Austrheim kommune
Sætre marka 2
5943 AUSTRHEIM

Dato	18.10.2022
Vår referanse	2022/55020-8
Dykkar referanse	
Sakshandsamar	Cathrine Gunn Grasdahl
E-post	Cathrine.Gunn.Grasdal@vlfk.no
Telefon	90526060

Fråsegn til områdeplan til uttale - bustadområde B36 - Kaland - Fønnes - Friområdet ved Ekornsåta - planid. 2021002 - Austrheim kommune

Figur 2: Refuge med overgangsfelt.

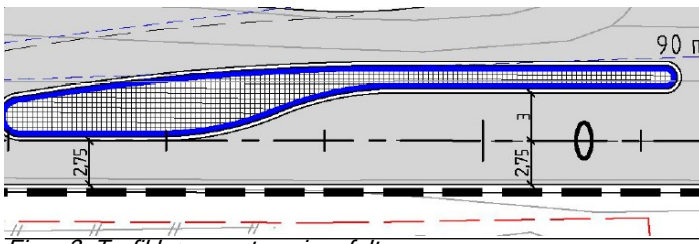
Manglande mål på teikningar

Det manglar nokre mål på den vegtekniske teikninga. På refugen med overgangsfelt manglar det mål som viser kor brei den er på det smalaste. Det er teikna inn 3 meter på det breiaste.

Minimumskravet for breidde for refugar med overgangsfelt er 2 meter. Dette er for å sikre at alle brukargrupper har moglegheit til å stoppe trygt på refugen. Det var semje i møtet om at kommunen skulle oppdatere plankartet i samsvar med dette.
